Herttoniemen sairaalan alueen asemakaava ja asemakaavan muutos (nro 12444)

HEL 2015-002926 T 10 03 03

Päätös

Suunnittelualue

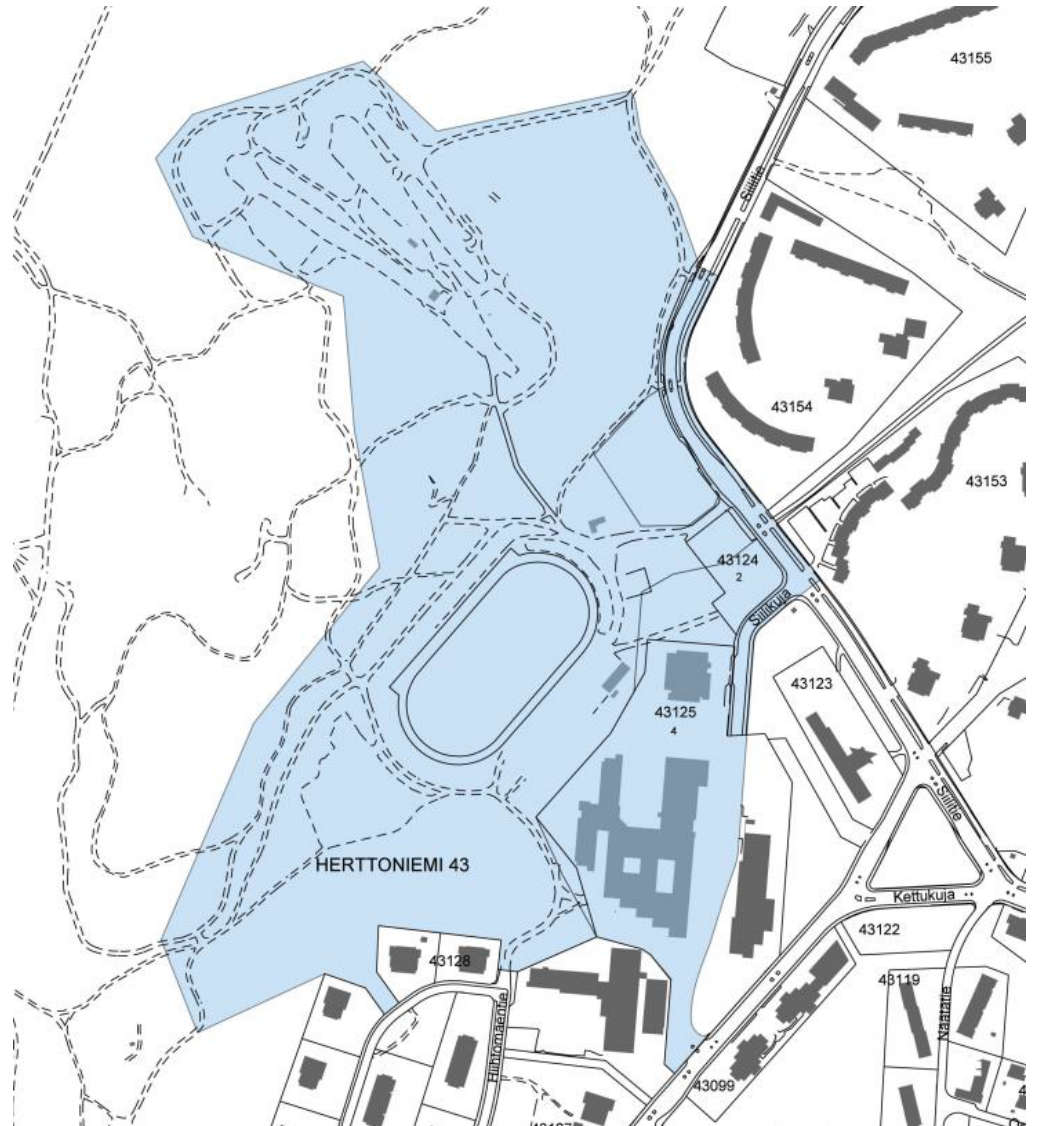
Rakennusvirasto pyytää ottamaan huomioon liikuntapuiston ja siihen rajautuvan laajan lähivirkistysalueen pysäköintitarpeet. Virkistysalueella

sijaitsee muun muassa yksi Helsingin pinta-alaltaan suurimmista koira-aitauksista sekä latuja ja ulkoilureittejä.

Liikuntapuiston alueelle (VU) tulee varata pysäköintipaikat liikuntapahtumien ja alueen huollon tarpeisiin. Siilitien läheisyyteen, liikuntapuiston sisäänkäynnin yhteyteen tulee tämän lisäksi sijoittaa sopiva määrä autopaikkoja (LP) lähivirkistysalueen käyttäjien tarpeisiin.

Siilitien sisäänkäyntiä liikuntapuistoon ja virkistysalueelle tulee parantaa nykyistä houkuttelevammaksi ja näkyvämmäksi myös asemakaavoituksen avulla. Lisäksi Herttoniemen aluepuistosta kaakon suunnasta kaava-alueelle johtavaa viheryhteyttä tulee vahvistaa ja selkeyttää.
